ECE/TRANS/WP.29/2008/98  
24 juillet 2008

Proposition de complément 3 à la série 03 d'amendements au Règlement n° 107  
(Véhicules des catégories M<sub>2</sub> et M<sub>3</sub>)

Communication du Groupe de travail des dispositions générales de sécurité\*

Figure A

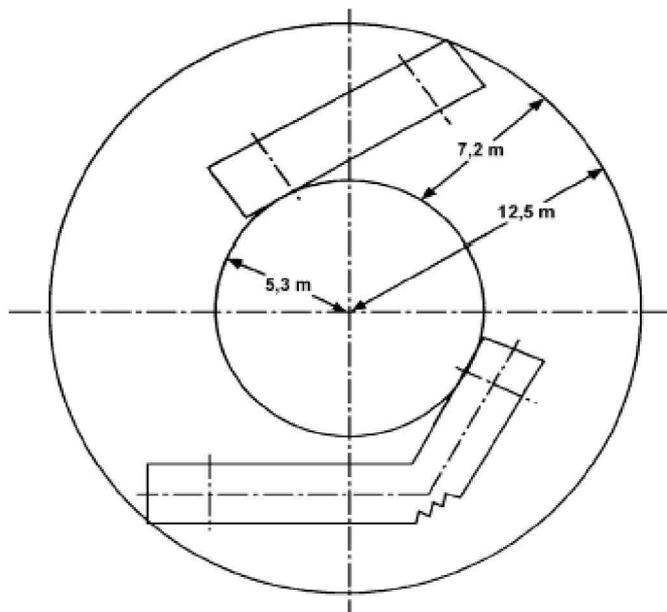
- 3.4.1.1 La vérification du respect des prescriptions du paragraphe 3.4.1 est effectuée de telle sorte que l'extrémité avant du véhicule située le plus à l'extérieur du virage suive la circonférence du cercle extérieur (voir fig. A).

Figure B

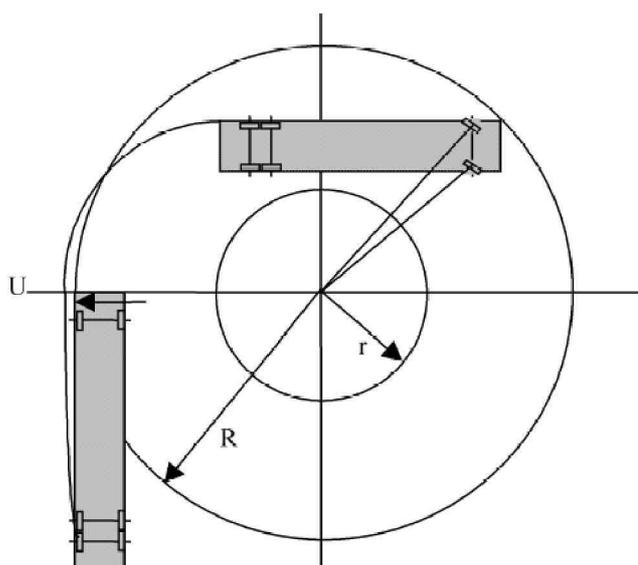
- 3.4.2 Le véhicule étant immobile, un plan vertical tangent au côté du véhicule qui est dirigé vers l'extérieur du cercle est établi par le marquage d'une ligne au sol. Dans le cas d'un véhicule articulé, les deux parties rigides doivent être alignées sur le plan. Lorsque le véhicule aborde en ligne droite la zone circulaire décrite au paragraphe 3.4.1, aucun de ses éléments ne peut déborder ce plan vertical de plus de 0,60 m (voir fig. B et C).

$$\begin{aligned} R &= 12,5 \text{ m} \\ r &= 5,3 \text{ m} \\ U &= 0,6 \text{ m au maximum} \end{aligned}$$
